Planänderung GEÄNDERTE LAGE VBW 1

Umgestaltung des Bahnknotens Stuttgart Ausbau- und Neubaus Strecke Stuttgart – Augsburg Bereich Stuttgart – Wendlingen mit Flughafenbindung

Planfeststellungsabschnitt 1.2 Fildertunnel
Baubeschnitt km 0,432 – km 10,030

Lageplan		Datum	
Gleisplanung, km 0,432 ... 0,910		11/01 LHI/SBL	
"Urheberschutz" – Alle Rechte bei der DB Projekt Stuttgart-Ulm GmbH		Bearbeiter 11/01 JHR	
Freigabe DB Projekt Stuttgart-Ulm GmbH		Maßstab 1:1000	
Änderungsvermerke		Freigabe DB Projekt Stuttgart-Ulm GmbH	
A. Nutzung Treppenaugens, Zufahrt, BE-Fläche		18.08.2003 gez. Norwart	
Ort, Datum, Unterschrift		Ersetzt für Plan-Nr. Phase Index	
Ersetzt durch		Anlage Planfeststellungsunterlagen	
Anlage 4		Blatt 10 D von 18

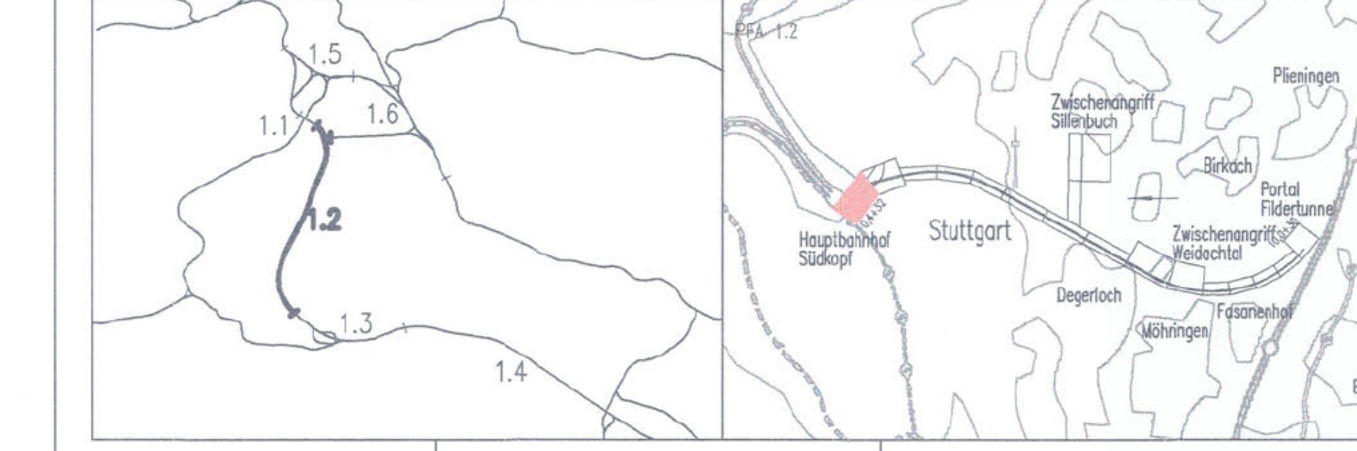
Änderung	Geänderte Lage Verbindungsbauelemente	Draht	Datum
1	Anpassung Verzweigungsbauwerk und Rettungszufahrt für 12m Busse, Verkürzung Verzweigungsbauwerk	KHe/MW/WW	14.02.2014
2	Präzisierung der Wandkaverne	Nechamkina	13.03.2012
3	Montagekavernen	Schölzel	29.07.2010
4	1. Änderungsverfahren übernommen: Dämmringe, Umtrassierung	Drost/Gärtitz	19.04.2010
Index	Änderungen bzw. Ergänzungen	Name:	Datum:
